SERVICE INFO – INA 0108

Усунення шумів

в приводі допоміжних агрегатів

Виробники:	Opel
Моделі:	Astra H, Signum, Vectra C, Zafira B
Двигуни:	Z18XER
Арт. номер:	535 0143 10

Зображення 1: Заміна жорсткого шків на шків генератора з обгінною муфтою

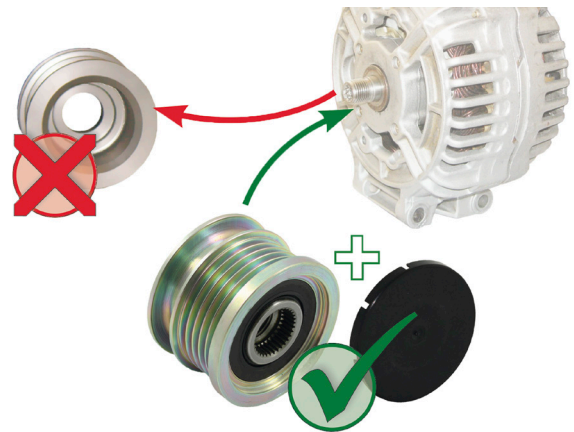
Внаслідок інтенсивних коливань поліклинового ремня у наведених вище автомобілях, в яких встановлений жорсткий шків генератора, може виникати шум у приводі ГРМ.

В якості технічного рішення такої проблеми компанія Schaeffler Automotive Aftermarket пропонує використовувати в цих автомобілях шків генератора з обгінною муфтою. Цей шків знижує динамічне навантаження на привод допоміжних механізмів і, таким чином, запобігає утворенню шумів.

Компанія Schaeffler Automotive Aftermarket рекомендує виконати переобладнання автомобілів, у яких виникають такі шуми, замінивши жорсткий шків генератора на шків з обгінною муфтою 535 0143 10. Увага: обов'язково дотримуйтеся інструкції, що входить у комплект постачання!
